Identificazione

Rif. Tabelle proposte cittadini

UTOE	6	Indirizzo	Viale della Resistenza	TOSS	<input type="checkbox"/>
Tavola	AU/10	Foglio	78	TAP	<input type="checkbox"/>
Località	Capoluogo	P.Ile	417-426-427	TCON	<input type="checkbox"/>

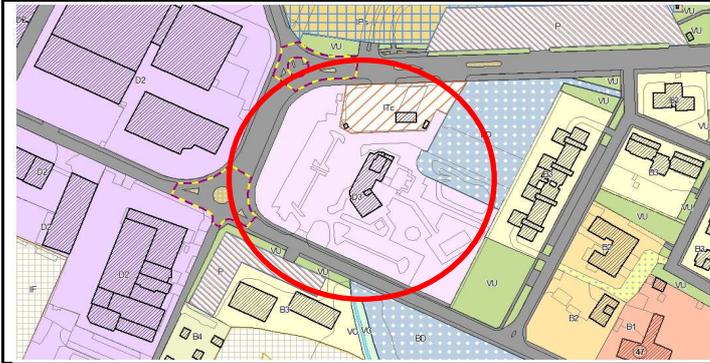
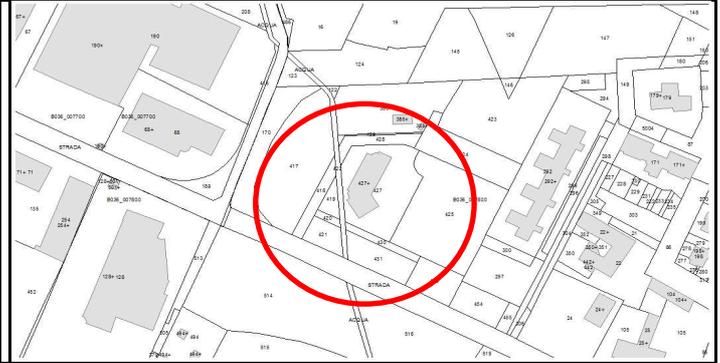
1. Richiesta di revisione della pericolosità idraulica della zona osservata in relazione alle opere a suo tempo realizzate in sede di costruzione dell'Hotel; 2. Se la pericolosità viene confermata viene richiesto di modificare lo scatolare previsto come opera di messa in sicurezza per evitare ripercussioni sull'attività dell'albergo.

Lo studio relativo alla pericolosità idraulica dei corsi d'acqua secondari, richiesto in sede di conferenza dei servizi con l'Autorità di Bacino ed il Genio Civile, è realizzato sulla base delle Norme di Attuazione date dal Piano di Assetto Idrogeologico del fiume Arno e dal D.P.G.R. 53/R 25.11.2011, partendo da un supporto conoscitivo comprendente i rilievi di qualsiasi natura ed ente, le conoscenze storiche sul territorio in esame con le opere effettuate e la ricognizione dello stato dei luoghi da parte dei tecnici incaricati. Tale studio è stato oggi già recepito dall'Autorità di Bacino nell'ambito del Piano Gestione Rischio Alluvioni (PGRA) che sostituisce il PAI ed in base a ciò risultano allineate le carte rispondenti alla normativa regionale di settore con la disciplina dell'Autorità di Bacino. Le risultanze, per l'area osservata, hanno evidenziato una pericolosità molto elevata in parte di essa. Unitamente allo studio sono stati definiti gli interventi strutturali di messa in sicurezza ai fini della mitigazione del rischio idraulico. Tali interventi dovranno essere approfonditi ed eventualmente corretti o modificati in sede di progettazione definitiva. Stante la situazione sopra descritta si ritiene dover confermare lo studio idraulico redatto e adottato, già inserito nell'ambito del PGRA dell'Autorità di Bacino, e di demandare al progetto esecutivo delle opere di messa in sicurezza idraulica l'eventuale modifica dello scatolare indicato al punto 2. dell'osservazione a seguito di ulteriori approfondimenti e studi di dettaglio riferiti all'area di intervento progettuale. Per quanto sopra si propone di **NON ACCOGLIERE** l'osservazione Presentata.
